Fra: Anne-Lise Næs Olsen
Sendt: 12. juni 2015 11:43
Til: 'kj@ardarealplan.no'
Kopi: 'jev@ardarealplan.no'
Emne: VS: Status Danielsen skule

Det som kan kommenteres er at planen burde overlappet mer av eldre plan slik at en unngår oppstyking av eldre planer. Der planen kunne overlappet og ryddet opp i plansituasjonen blir det nå en viss unødvendig oppstyking av eksisterende planer. Slik den ligger nå vil det ligge igjen en liten flik av en utkjøring i sør:

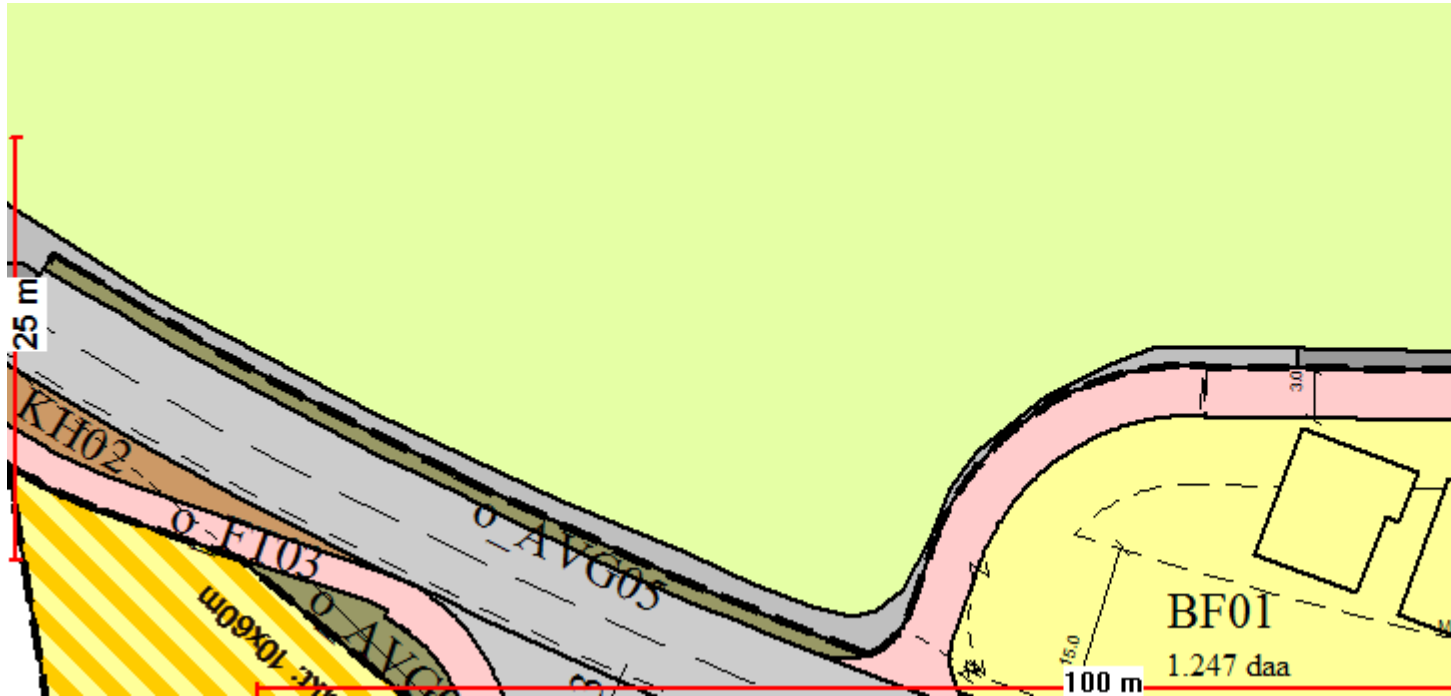
Og en liten flik av eksisterende plan i nordøst:

Eksisterende planbase som vist her er oversendt på SOSI tidligere i år og om det skulle være andre endringer så er det ønskelig at nye plangrenser/-utstrekning overlapper og er i samsvar med eksisterende plangrenser der det er formålmessig i henhold til eksemplene vist ovenfor.
